VKMA 01250

Műszaki adatlap – 2011. november

Készlet tartalmának kibővítése: További 2 tőcsavar hozzáadása a készlethez.

2 db. új tőcsavar a VKMA 01250 készletben.

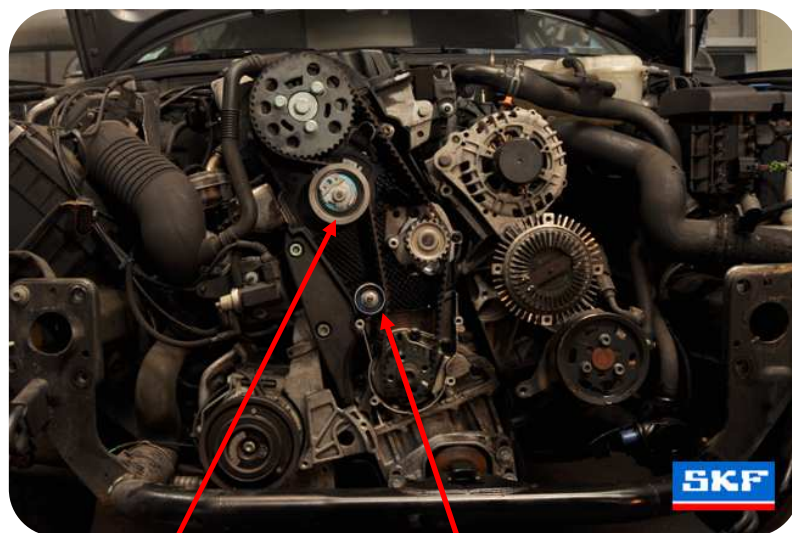
Az SKF filozófiájának megfelelően, miszerint hogy a beszerelőnek egy komplett javítási megoldást nyújtson, az SKF 2 db. tőcsavarral bővítette ki a VKMA 01250 készletet.

Ahogy az SKF készletekben található minden kötőelem esetében, úgy szervizeléskor ezeket a tőcsavarokat és csavaranyákat is ki kell cserélni az újrahúzásakor fellépő túlzott csavarnyúlás, és az ebből potenciálisan adódó vezérlés-meghibásodások elkerülése érdekében.

VKM 11250 + 1 csap, 1
tőcsavar és 1 csavaranya.

VKM 21147 + 1 tő-
csavar és 1 cs. anya.

- nut (16): 20 Nm plus angular tightening of 45°.
- nut (19): 20 Nm.
